Betrifft: Informationen Zertifizierungskit

Modelle: XPE XPG ME MG

Zertifizierungskit Informationen

4610073 / 4610074 / 4610075

INSTALLATION

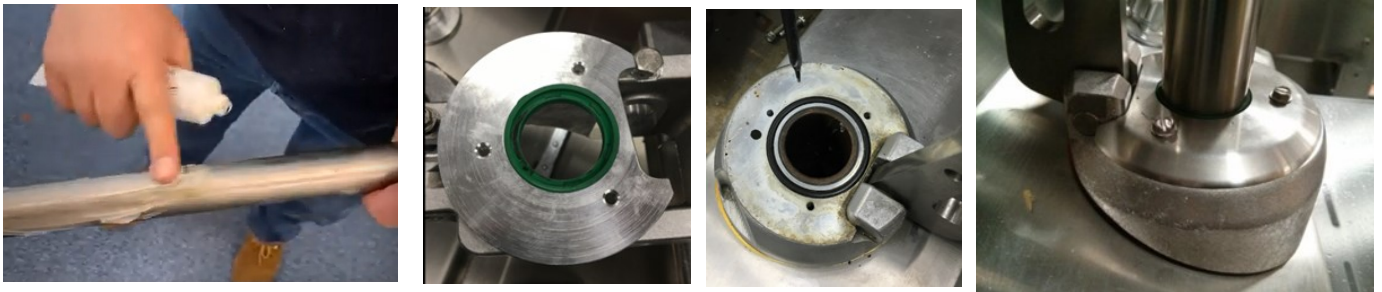
Garland hat den Umfang der Teile im Zertifizierungskit geändert.

4600863 HIGH-LOAD OIL-EMBEDDED SLEEVE BEARING

4610081 SHAFT SEAL and 4600605 O-RING 4532733 PIVOT LINK BEARING 3/8" X 1/4" FL

4604211 GASKET ARM COVER, 4604548 GASKET/SEAL HYBRID – ARM COVER and 461132 ARM SPACER

Ersetzen Sie alle Kunststofflager durch die neuen Metalllager.

Entfernen Sie den Schaft, reinigen und fetten, mit neuer Schaftdichtung, O-Ringen und Lagern einbauen

Plattenarm Dichtung mit richtiger Version ersetzen (NUR EINE DICHTUNG), Abstandhalter einsetzen, wenn nicht vorhanden
